PREFET DE LA REUNION

Saint-Denis le 29 novembre 2016

Avis de l'Autorité Environnementale
sur le Projet d'extension du Centre Commercial
du Sacré-Coeur

Le Port

Fig. 38. Plan des installations de chantier

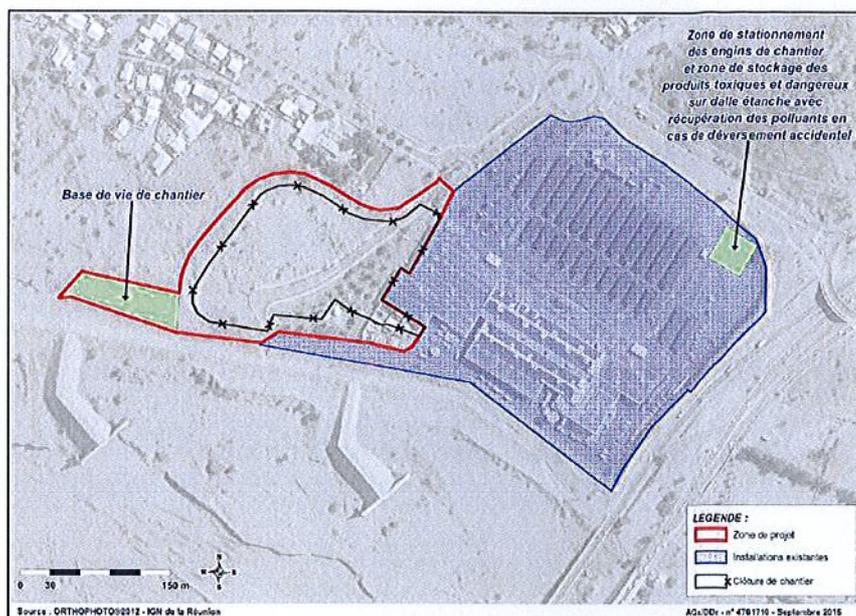
➤ *Concernant les zones journalières de stockages potentiels situées dans les périmètres de protection rapprochés des forages, l'AE recommande au maître d'ouvrage de préciser clairement :*

- leur(s) localisation(s),
- si celles-ci seront étanches et à l'abri de la pluie.
